改善箇所説明図

改善措置の内容

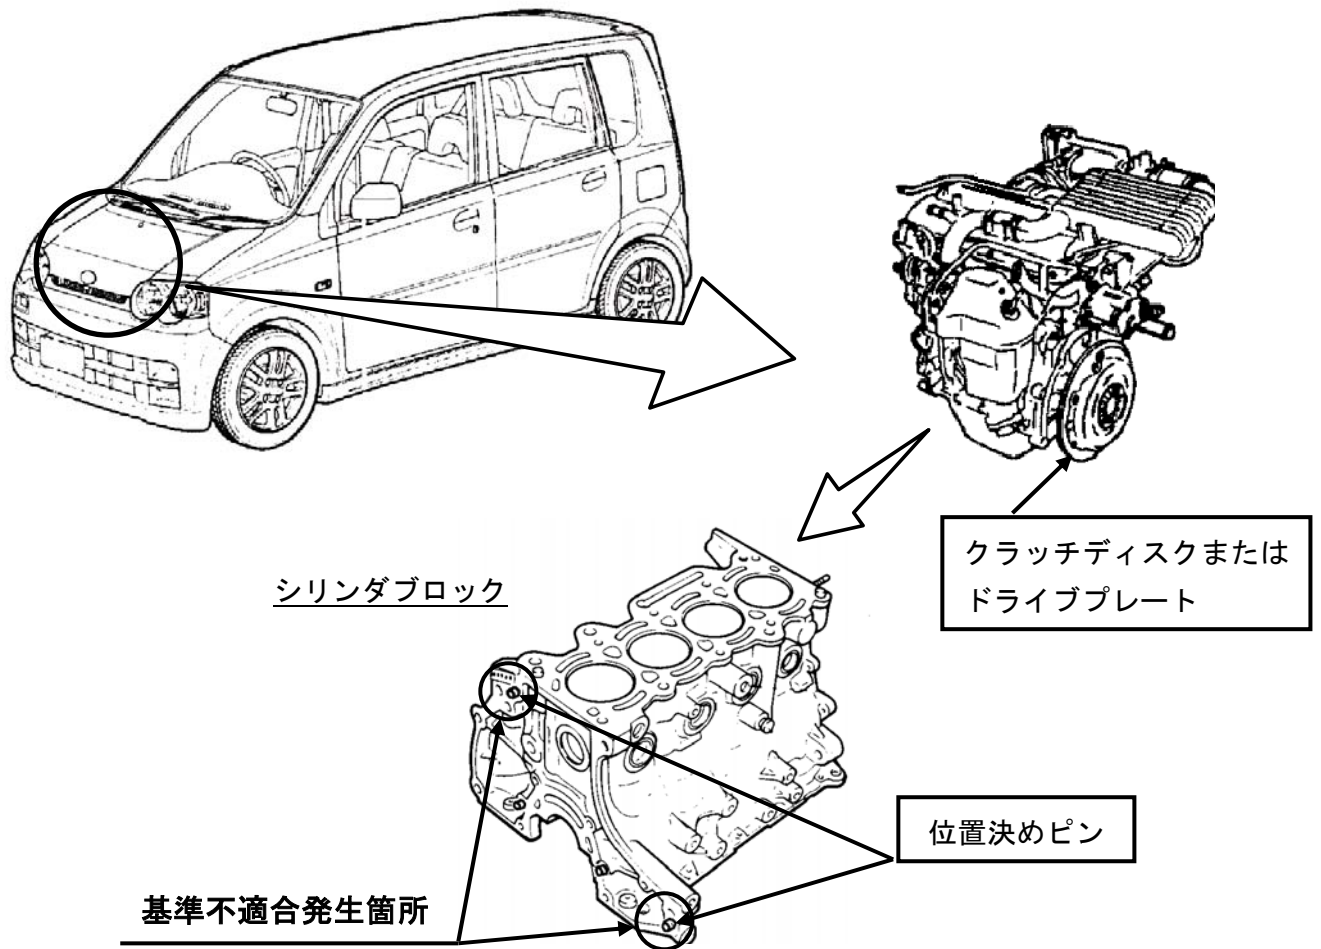
原動機において、シリンダブロックに変速機を固定するための穴の位置が不適切なため、原動機と変速機の軸がずれて組み立てられたものがある。そのため、そのままの状態で使用を続けると、手動変速機のクラッチディスクまたは自動変速機のドライブプレートが損傷し、最悪の場合、走行不能に至るおそれがある。

全車両、位置決めピンを対策品と交換するとともに、クラッチディスクまたはドライブプレートを新品と交換する。

識別：作業完了後は、エンジンルーム内の車台番号打刻位置の横に黄色ペイントを塗布する。
